Respuesta a comentarios

CONTRATO 2014-099
KERAUNOS SAS

Prestación de servicios de apoyo técnico en los temas relacionados con el estudio de “Identificación y análisis de los niveles de calidad del servicio alcanzables en las redes de distribución de energía eléctrica del SIN” con el fin de resolver los comentarios recibidos por la CREG con ocasión de la circular 036 de 2014

COMISIÓN DE REGULACIÓN DE ENERGÍA Y GAS

Componentes principales de las variables consideradas

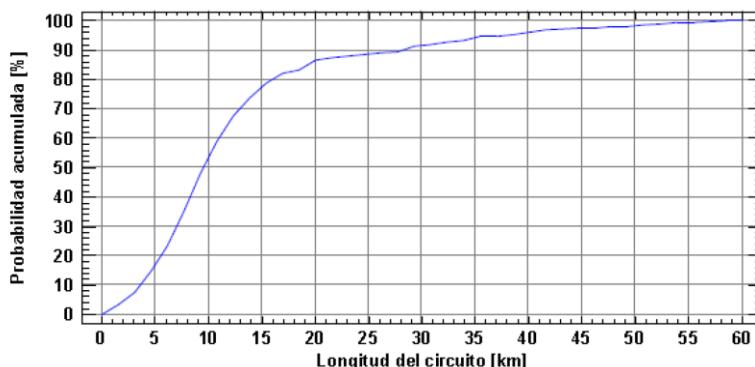
- Las variables para seleccionar los circuitos representativos fueron longitud y potencia promedio por transformador. En el estudio se indica que las variables a utilizar deben impactar directamente por si solas la calidad del servicio, por ende en el informe expresa que a partir de simulaciones se probaron agrupamientos con diversas variables y concluye que solo basta utilizar dos de ellas (Longitud del circuito como Potencia promedio por transformador). De una parte, la potencia promedio de los transformadores de un circuito no evidencia un atributo crítico para la calidad del servicio y no se indica base teórica que ratifique ese supuesto. Por lo anterior, se solicita hacer pública la memoria de análisis así como la justificación con mayor soporte técnico que permite validar el uso exclusivo de la longitud y potencia promedio por transformador.

R/ Inicialmente con base en juicio de expertos se determinó un conjunto de variables con las cuales se debería construir los conglomerados, dado su poder de discriminación. Se seleccionaron entonces las siguientes variables: cantidad de cortacircuitos, número de transformadores, longitud del circuito, número de pararrayos y distancia al usuario más alejado; dentro del análisis se llegó a la conclusión que se podía derivar una variable adicional como era la potencia promedio por transformador. Con un análisis preliminar, usando el método de las componentes principales, se determinó que las variables longitud del circuito y potencia promedio expresaban características diferentes que permitía la construcción de los conglomerados. A manera de ejemplo se muestra en el gráfico siguiente la estructura de asociación de las variables consideradas para el OR CODENSA.

Una vez seleccionadas estas dos variables se verificó su poder de discriminación y se realizaron gráficos que permitieron ilustrar la conformación de los conglomerados tal como aparece en el informe final para cada OR.

Histograma de la longitud de los circuitos

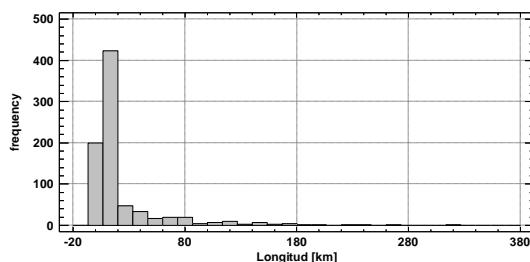
- Dados los anteriores comentarios, los tres conglomerados definidos para CODENSA no tienen representatividad estadística para análisis de calidad del servicio. En el gráfico siguiente se observa el caso de los circuitos de nivel 2 del conglomerado 1, para los cuales el coeficiente de variación es de 83% cuando estadísticamente lo deseable es que sea en torno al 20%; considerando los restantes estadísticos dada esta agrupación de circuitos tan diversos (desde 0.02 hasta 58.13 km) en la práctica es como si el conglomerado se definiera en torno a la longitud promedio de los circuitos lo cual puede ser utilizado para propósitos distintos a un análisis de calidad del servicio.

R/. Un coeficiente de variación alto no necesariamente indica que una muestra no tenga representatividad estadística, el coeficiente de variación es una medida que puede estar influenciada por la naturaleza de los datos. La alta variabilidad, en este caso, es inherente a la naturaleza de los datos; los cuales tienen una distribución muy asimétrica. Tal es el caso de datos provenientes de una distribución exponencial donde el coeficiente de variación es del 100%. Es posible hacer un análisis de agrupación en el que se obtengan coeficientes de variabilidad muy bajos, pero se obtiene un número de grupos muy alto (> 30 para algunos OR) (ver comentarios hechos por ASOCODIS) que resulta impráctico para el objeto del estudio. Si se observa en el ejemplo citado en el comentario, al aplicar el logaritmo a las variables (más ajustado a su naturaleza) la dispersión se reduce al 41% debido al cambio en la forma de la distribución como lo muestran los gráficos siguientes.

SAIDI en función del Índice de Ruralidad para los tres Niveles de Riesgo

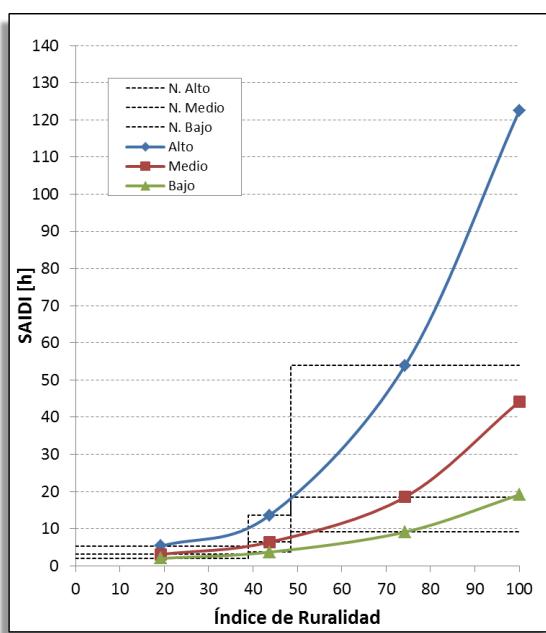
- La metodología de cálculo del SAIDI, solo considera los usuarios del circuito bajo análisis y no los usuarios totales del mercado, no se refleja el SAIDI del sistema del OR; lo cual puede generar señales distorsionadas para las inversiones.

R/ Como se ha explicado, se realizó una mirada como país, mas no como OR. Los datos descritos en las tablas anteriores son totalmente coherentes con los resultados del estudio, en específico con la variabilidad de la información y, así mismo, de los resultados. La siguiente gráfica ilustra lo descrito.

Ilustración 1. Gráfica de Vientos Subestación Popayán. Fuente: EM Subestación Popayán.

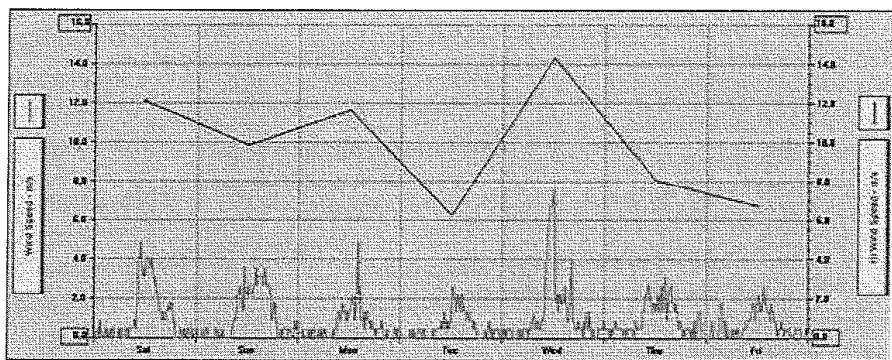
Preocupada por esta situación irregular que altera la condición normal de la prestación del servicio en el área de influencia del SDL y con el fin de mantener en observación y seguimiento constante dicho fenómeno, la Compañía Energética de Occidente dispuso instalar algunas estaciones meteorológicas en las subestaciones San Bernardino y Popayán. Resultado de los registros detectados por las estaciones meteorológicas durante la semana comprendida entre el 12 y 18 de julio de 2014, se evidenció la presencia de vientos que alcanzaron velocidades entre 40 km/h y 50 km/h, tal y como puede observarse en las siguientes gráficas:

Así las cosas, y con base en los registros anteriormente expuestos, muy comedidamente se solicita a la Comisión, para que considere dentro de la nueva propuesta regulatoria, incluir el tema de vientos como un componente de las externalidades meteorológicas que afectan la continuidad en la prestación del servicio de energía eléctrica y a su vez, estime la posibilidad de considerar estos efectos como excluyentes del esquema de calidad, cuando las causas de estas interrupciones no puedan ser gestionables por el Operador de Red.
